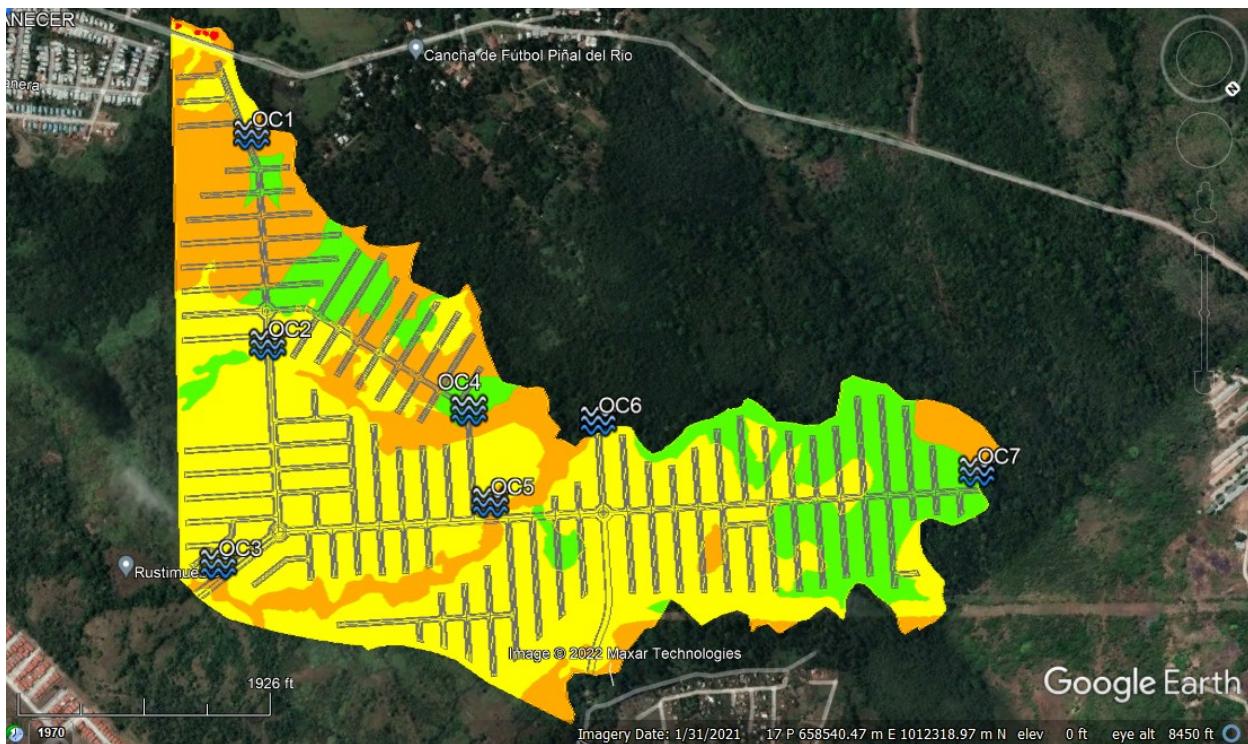
8. De acuerdo con el Informe Técnico de inspección N°053 del 21 de diciembre del presente año, realizado por personal técnico de DEIA, se identifican cuerpos hídricos donde se proponen a realizar obras hidráulicas y se indicó que la obra en cauce (OC) 02, no es parte del alcance del presente proyecto. Sin embargo, el EsIA no identifica la necesidad de realizar obras sobre las fuentes hídricas. Por lo antes descrito se solicita:

- a) Aclarar si dentro de las fuentes hídricas se realizara obra hidráulica, considerando lo establecido en la Resolución No. DM-0431-2021 de 16 de agosto de 2021" Por la cual se establecen los requisitos para la autorización de las obras en cauces naturales en la República de Panamá y se dictan otras disposiciones".

- b) Tipo de infraestructura a realizar e identificación de los cuerpos hídricos.
- c) El área y las coordenadas, de los trabajos a realizar en los cuerpos hídricos

Punto A.1:

El proyecto contempla la construcción siete (7) de obras en cauce, como se muestra en la imagen a continuación.

Las ubicaciones aproximadas de las obras en cauce son las siguientes.

El área de estas no puede ser establecido en esta fase, ya que el proyecto se mantiene en una etapa preliminar. Esto será evaluado y avalado por el MOP, entidad correspondiente. Evidencia de ello se presentará en los informes de seguimiento.

Importante destacar que la obras en cauce No. 6 y No. 7 corresponden a futuras conexiones, lo cual es un requisito del MIVIOT.

ANEXO NO. 8 – Planos de anteproyecto

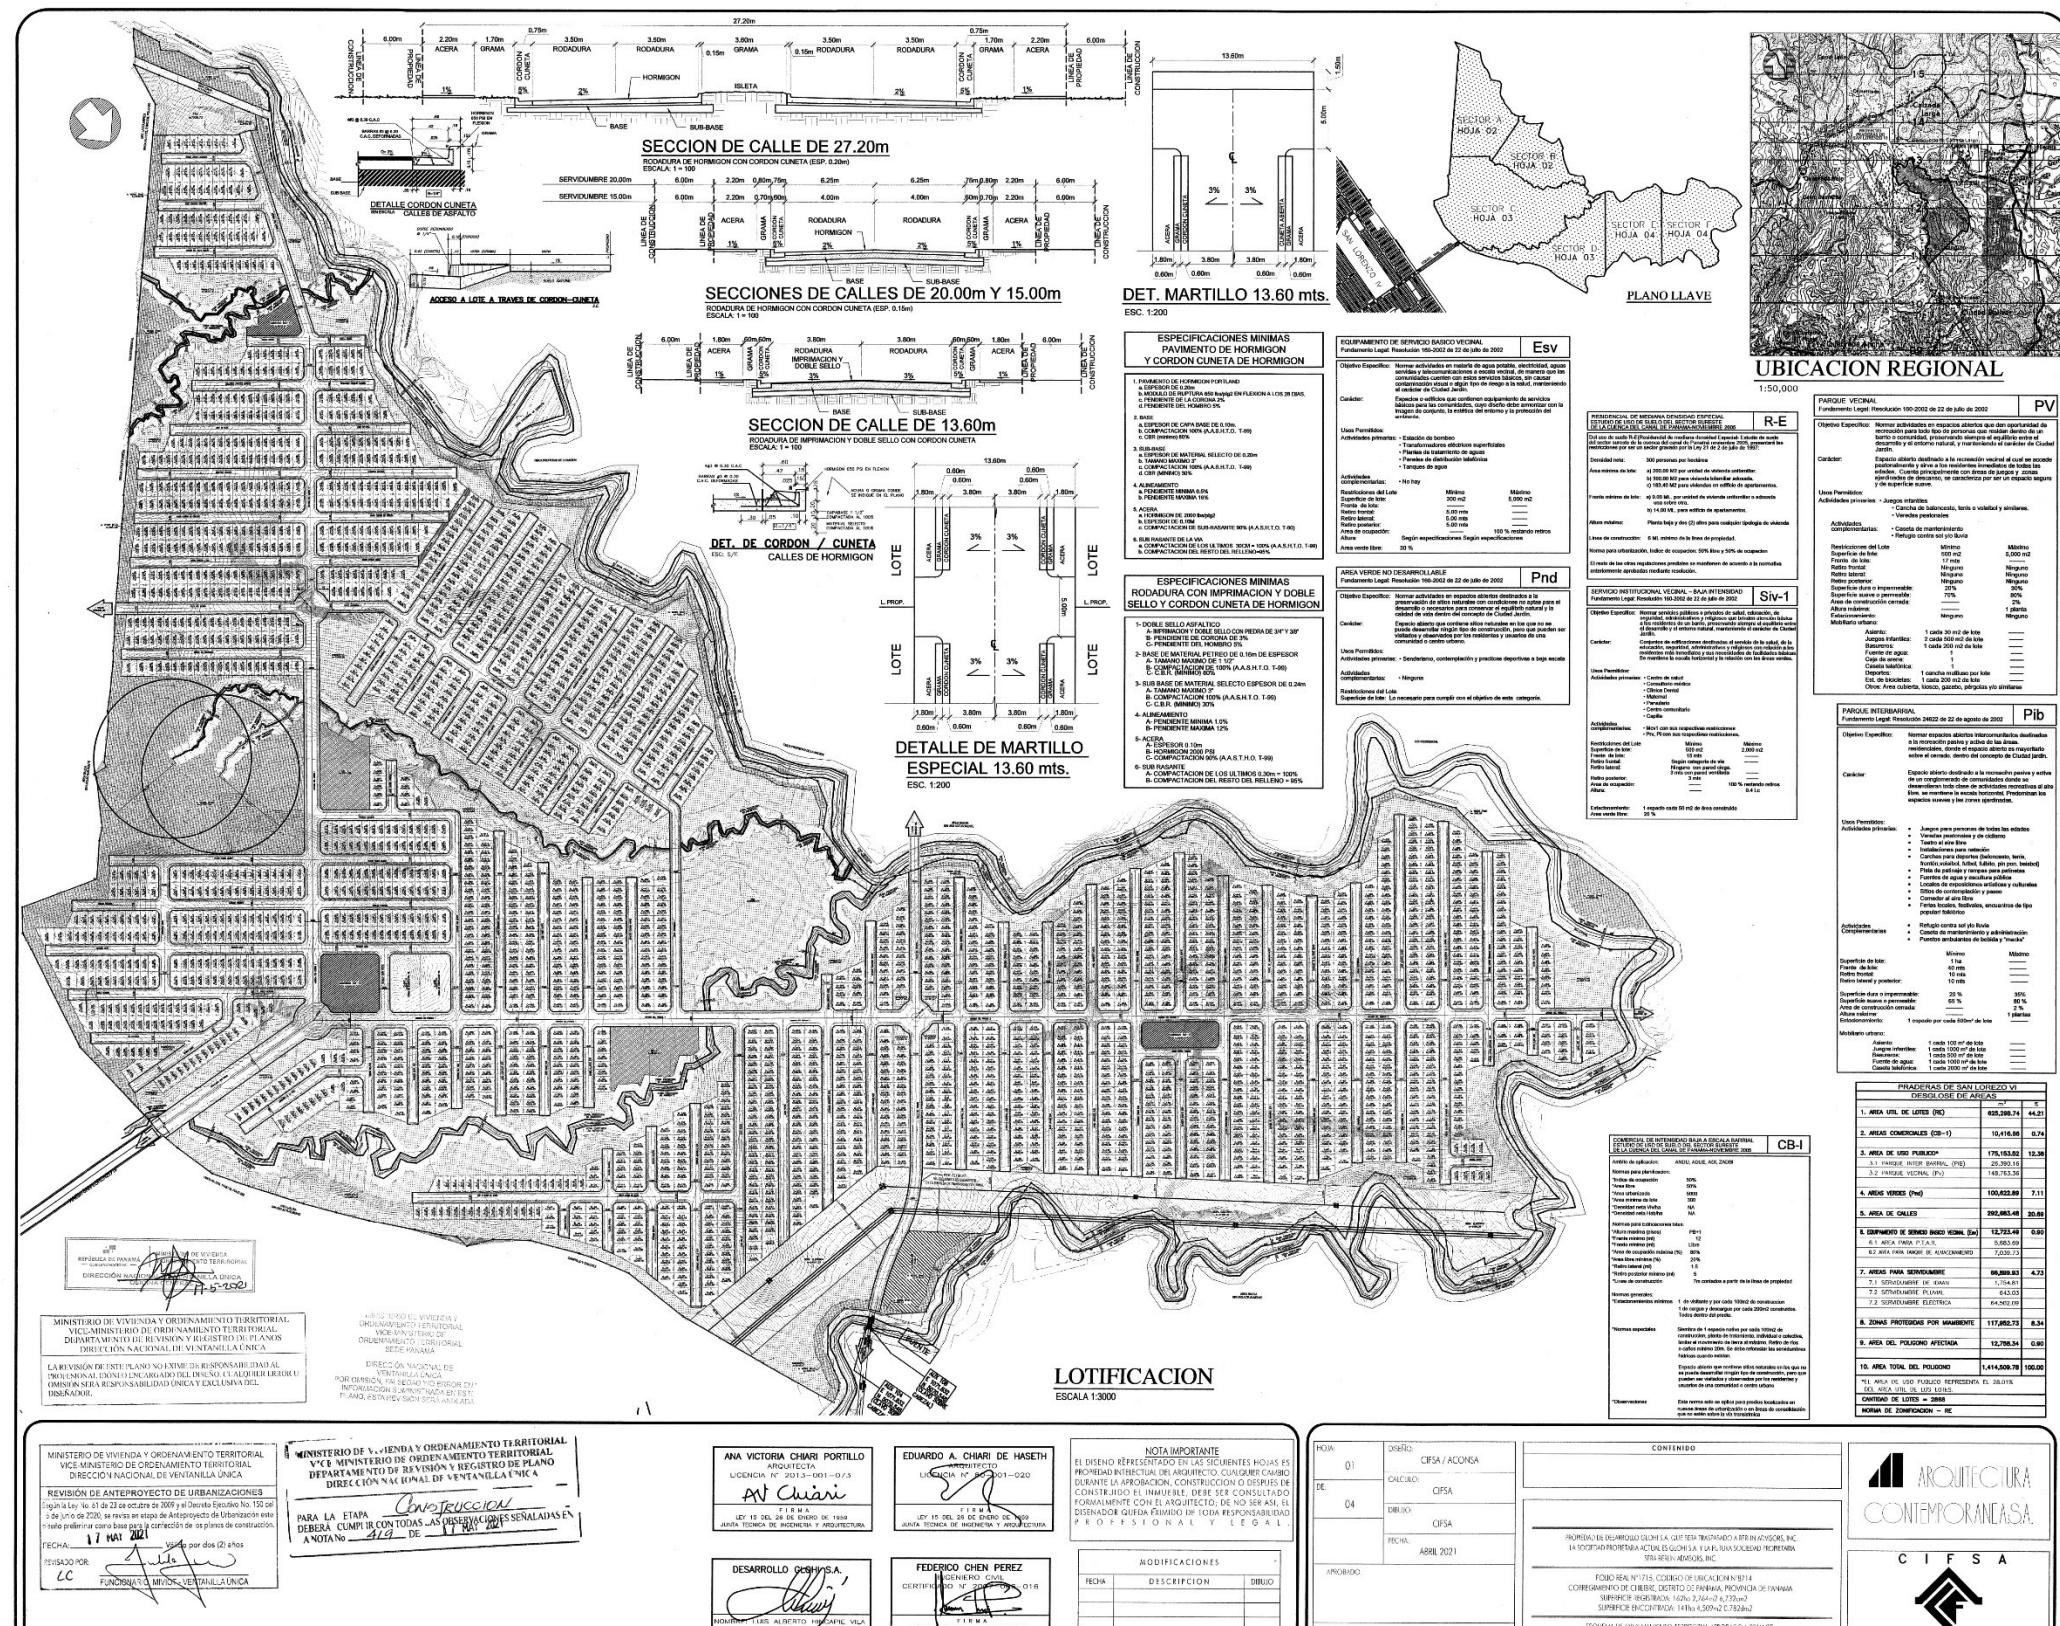
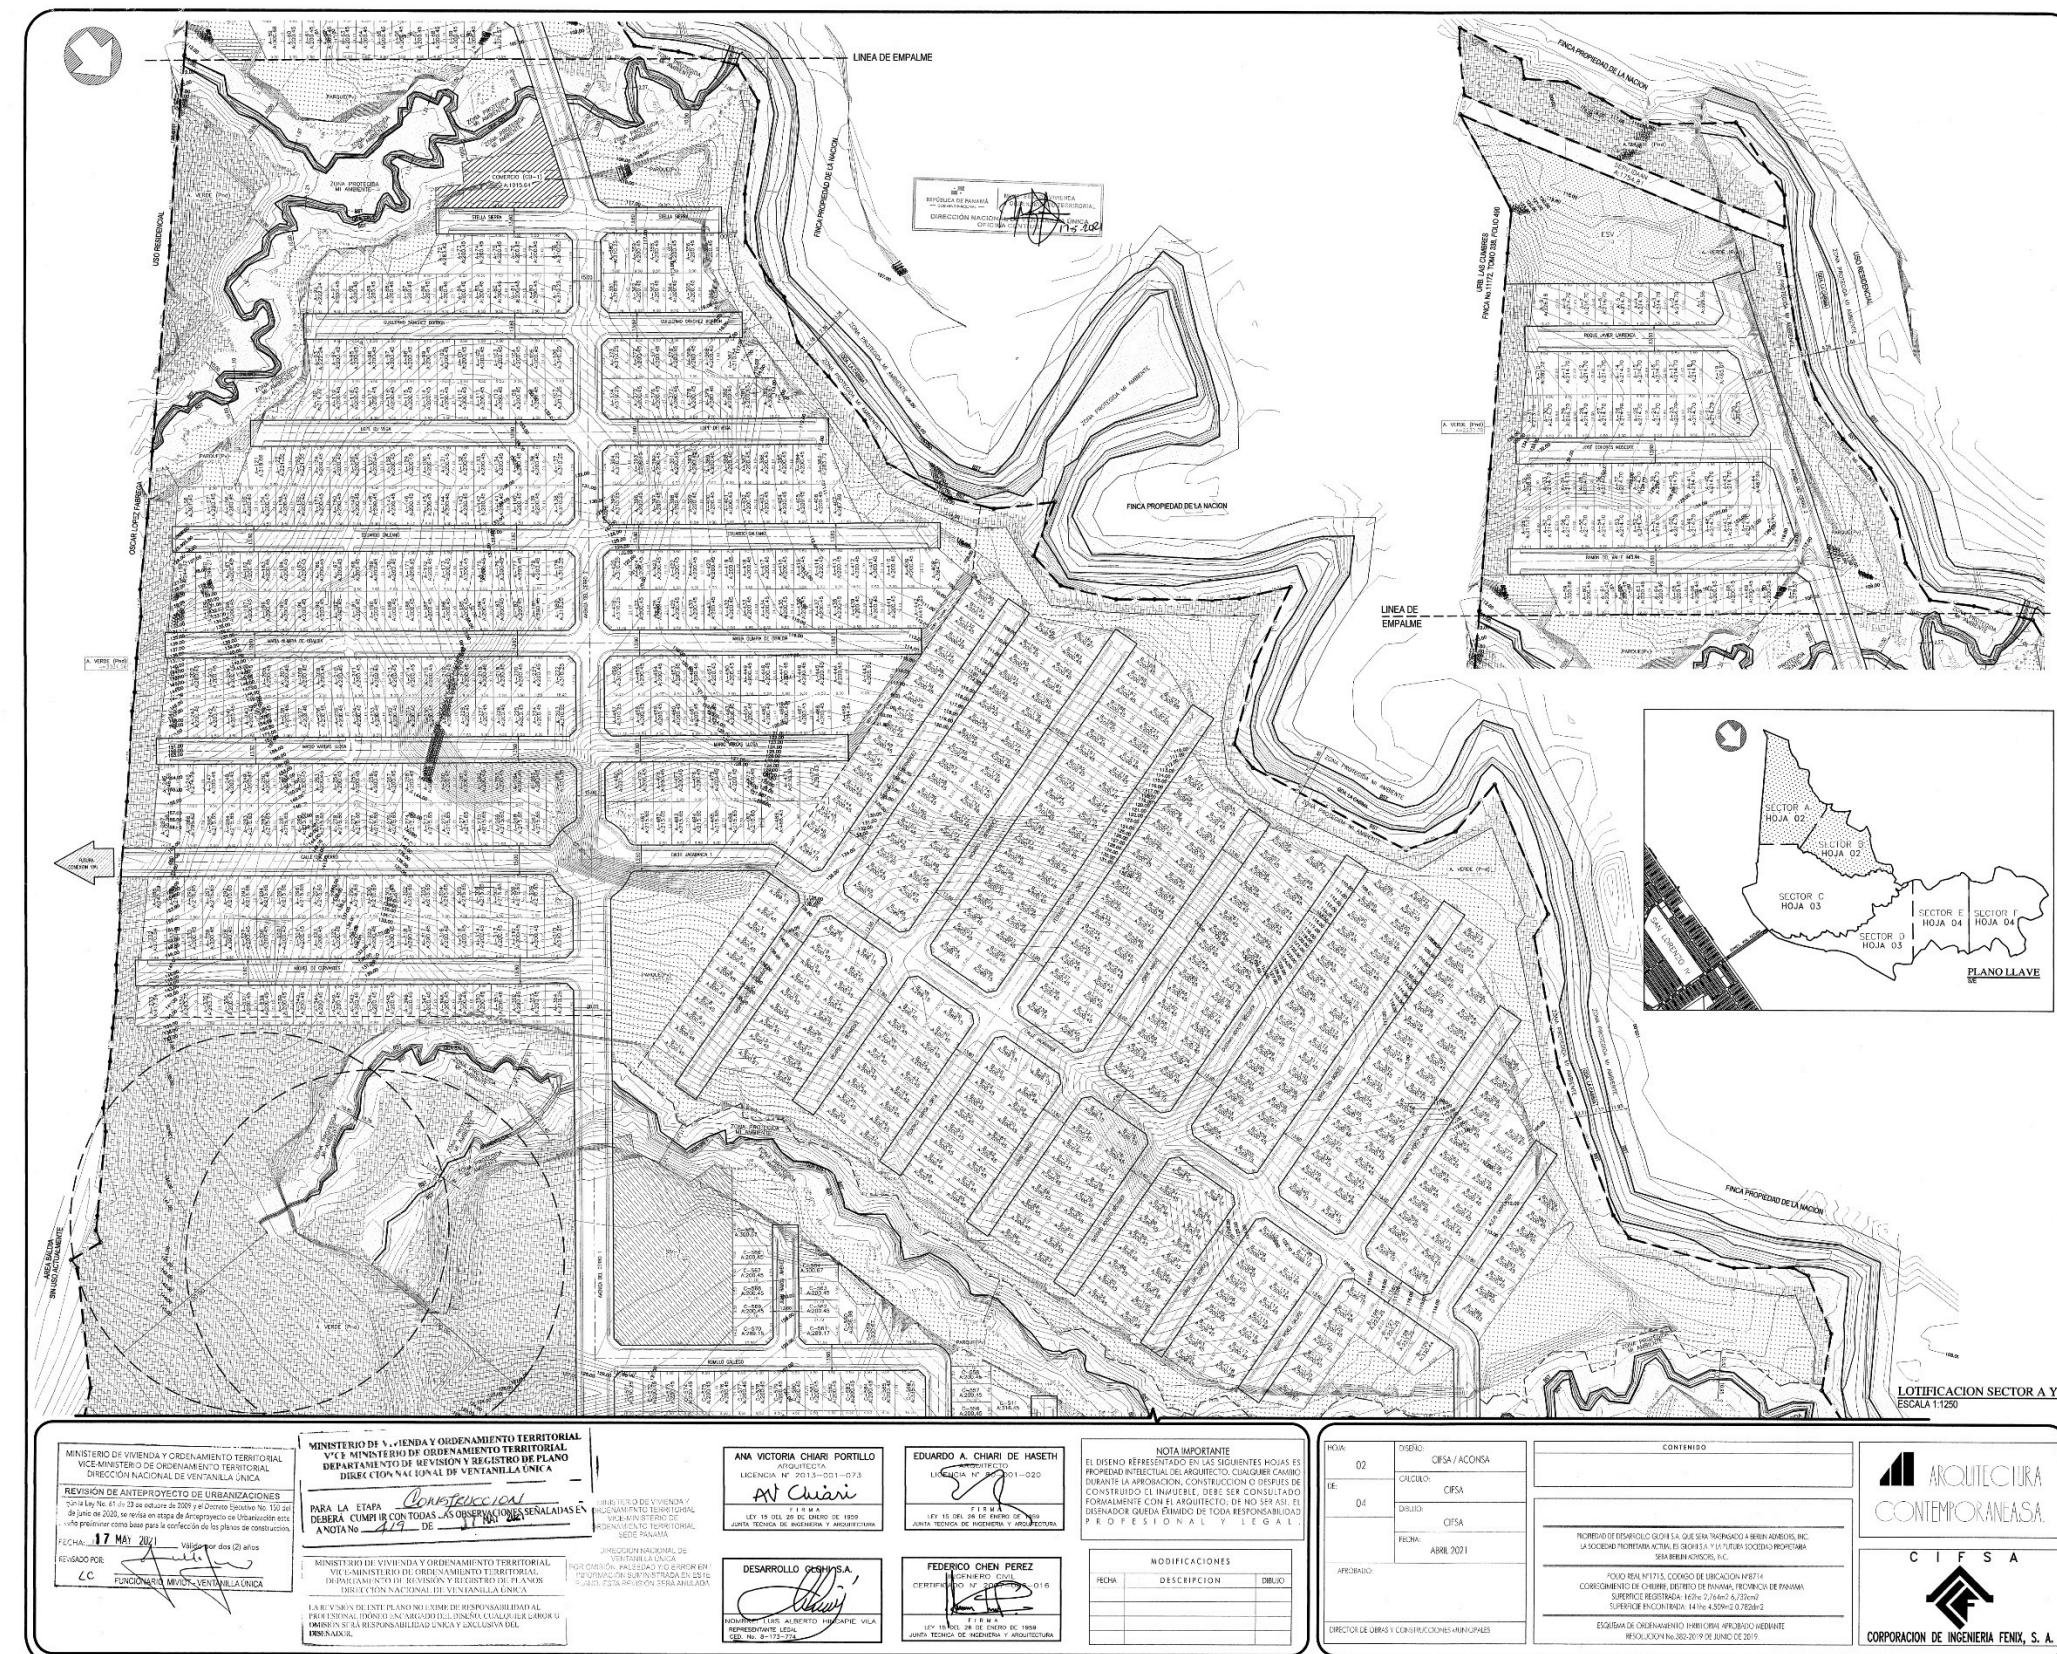
7. En el punto 2.0 Resumen Ejecutivo página 10 del EsIA se indica que: *"El Proyecto consiste en la construcción de una urbanización residencial de aproximadamente 2868 lotes distribuidos entre los siguientes residencial comercial, uso público (Parque vecinal e inter barrial), y áreas de equipamiento comunitario (Planta de Tratamiento de Aguas Residuales y Tanque de almacenamiento). Igualmente se contará con áreas verdes no desarollables, zona de protección de cuerpos de agua, servidumbre eléctrica, pluvial y potable, y calles internas de acceso."*, sin embargo, mediante Informe Técnico de Inspección N° 052, de 20 de diciembre 2021, el promotor indica que el proyecto contempla construcción de viviendas. Además, en la página 248 a la 251 del EsIA se presentan los planos del proyecto ilegible Por lo que se solicita:

- e) Presentar planos del proyecto de forma legible.

- c) Presentar plan de anteproyecto con la nueva distribución de los lotes, integrando los cuerpos hídricos identificados en campo, con su correspondiente servidumbre de protección, en concordancia con lo establecido en el Artículo 23 y 24 de la Ley 1 de 3 de febrero de 1994.

Punto E:

Dentro del Anexo No. 8 se incluye plano legible digital del proyecto.

El plano presentado en el EsIA ya contempló los cuerpos de agua listados en el punto A, con sus respectivas servidumbres. El mismo se incluye de manera legible en el Anexo No. 8 del presente documento.
